ПАСПОРТ ДОСТУПНОСТИ

объекта социальной инфраструктуры (ОСИ)

1.1. Вид (наименование) объекта Карельский филиал РАНХиГС
1.2. Адрес объекта по месту нахождения Карельского филиала РАНХиГС: г. Петрозаводск, ул. Чапаева, д. 6а.
1.3. Сведения о размещении объекта:
- отдельно стоящее основное здание 3 этажа (2056,6 кв.м) и цокольный этаж (343,3 кв.м).
- пристройка 2 и 3 этажи (503,2 кв.м).
ИТОГО общая площадь занимаемых помещений 2903,1 кв.м.
1.4. Год постройки основного здания 1970 г., год постройки пристройки 1982 г., год последнего капитального ремонта не производился.
1.5. Дата предстоящих плановых ремонтных работ: текущего 2016 год, капитального - не планируется.

АКТ ОБСЛЕДОВАНИЯ

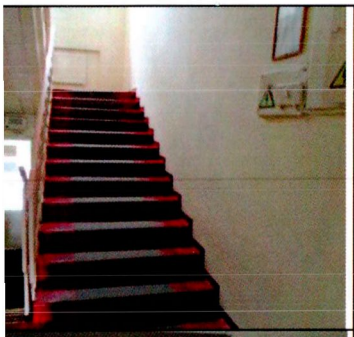
11.	5	Столовая. Зона оказания услуги	Отсутствуют места для инвалидов передвигающихся на кресле коляске высотой не более 0.7 м. Отсутствуют тактильные, световые указатели, табло и пиктограммы, а также контрастное цветовое решение элементов интерьера. В удобном для посетителя-инвалида по зрению месте и в доступной для него форме должна располагаться информация о расположении торговых залов и секций, об ассортименте и ценники на товары, а также средства связи с администрацией.	СП-59.1330.2012 П -7.4.6 П-7.4.7 П-7.4.3 П 7.4.4		К.С	Оборудовать не менее одного стола высотой 0,65 - 0,7 м. тактильные, световые указатели, табло и пиктограммы, Предусмотреть контрастное цветовое решение элементов интерьера. В удобном для посетителя-инвалида по зрению месте и в доступной для него форме должна располагаться информация о расположении залов, об ассортименте и ценники на товары, а также средства связи с администрацией.

12.	5	Столовая. Зона оказания услуги	Проход между прилавком и стеной менее 0.9.	СП-59.1330.2012 П 7.4.7
13.	20	Дверь из холла первого этажа в правое крыло здания. Путь движения.	Дверь не обозначена контрастно и сливается со стеной. Не установлены яркая контрастная маркировка прозрачного полотна двери	СП-59.1330.2012 П.5.4.1 П.5.1.5
14.	12	Дверь в санузел	Ширина двери менее 0.9 м (фото ниже). Отсутствуют специальные знаки, в том числе рельефные о функционале помещения. Проем не обозначен контрастно.	СП-59.1330.2012 П- 5.3.3 П -5.3.6. П 5.5 П 5.2.4 П 5.5.8
15.	12	Дверь в санузел

К	Обеспечить ширину прохода не менее 0.9 м
	С	Окрасить дверные наличники или края дверного полотна в отличные от окружающего контрастные цвета. Установить яркую маркировку прозрачной части дверного полотна
	С.К.	Расширить проем Заменить дверь. Проем обозначить контрастно к остальному фону, установить специальные знаки, в том числе рельефные на высоте 1м35 см о функционале помещения.

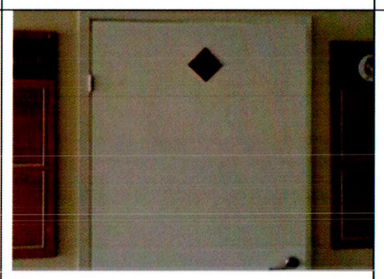
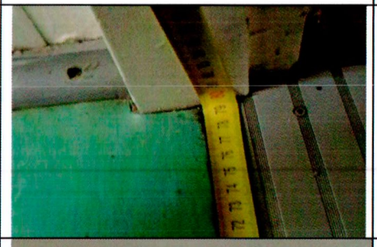
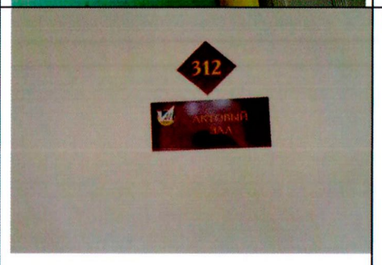
16.	12	Санузел на первом этаже.	Отсутствуют поручни, с обоих сторон, от унитаза и у раковины недостаточно места для разворота, инвалиду, передвигающемуся на кресле–коляске. Отсутствует кнопка вызова персонала, Отсутствует крючок для костылей Отсутствует унитаз с автоматическим сливом воды или с ручным кнопочным управлением Отсутствует зеркало с изменяющимся углом наклона	СП-59.1330.2012 П 5.3.1-5.39	
17.	12	Раковина в санузле.

К.О	Установить унитаз с автоматическим сливом воды или с ручным кнопочным управлением, которое следует располагать на боковой стене кабины, со стороны которой осуществляется пересадка с кресла-коляски на унитаз перенести унитаз в угол помещения. Установить раковину меньшего размера, и на высоту не более о.85 тем самым высвободить место для разворота инвалиду передвигающемуся на кресле – коляске Установить поручни, справа и слева от унитаза и у раковины Установить крючок для костылей. Установить зеркало с изменяющимся углом наклона. оборудовать системой тревожной сигнализации, обеспечивающей связь с помещением постоянного дежурного персонала (поста охраны или администрации объекта).

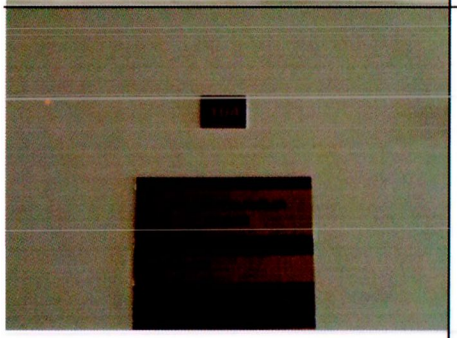
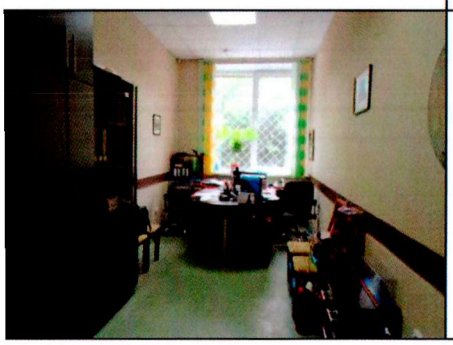
24.	14	Библиотека. Зона оказания услуги.	Отсутствует система усиления слышимости. Отсутствует видеоувеличитель. Отсутствуют читальные места с учетом доступа учащихся-инвалидов и отдельно - для учащихся с недостатками зрения. Рабочее место для инвалидов по зрению	СП-59.1330.2012 П-7.2.5 П-7.1.7

С	Окрасить дверные наличники или края дверного полотна в отличные от окружающего контрастные цвета. Установить яркую маркировку прозрачной части дверного полотна
	С	Окрасить дверные наличники или края дверного полотна в отличные от окружающего контрастные цвета. Установить яркую маркировку прозрачной части дверного полотна
	С	Обозначить дверные проемы контрастно окружающему цвету. Установить и окрасить отбойники в контрастно по отношению окружающему цвету. Нанести предупреждающие напольные тактильные указатели. Установить специальные знаки о функционале помещений, выполненные на контрастном фоне рельефно и с дублированием текстом Брайля.
		Оборудовать не менее 5 % читальных мест следует оборудовать с учетом доступа учащихся-инвалидов и отдельно - для учащихся с недостатками зрения. Рабочее место для инвалидов по зрению должно иметь дополнительное освещение по периметру. Установить систему усиления

должно иметь дополнительное освещение по периметру.				слышимости и видеоувеличитель.
25.	21	Аудитория 105 Зона оказания услуги.	Дверь не обозначена контрастно и сливается со стеной. Не установлены яркая контрастная маркировка прозрачного полотна двери. Отсутствуют специальные знаки о функционале помещения, а рельефные установлены на высоте более 1,35.	СП-59.1330.2012 П.5.4.1 П 5.5 П .5.1.5 П 5.2.4 П 5.5.8 П-5.1.4		С	Окрасить дверные наличники или края дверного полотна в отличные от дверного полотна контрастные цвета установить специальные знаки о функционале помещения, а рельефные установить на высоте не более 1,35. Установить Визуальные средства информации о предоставлении услуги-пиктограммы и указатели.
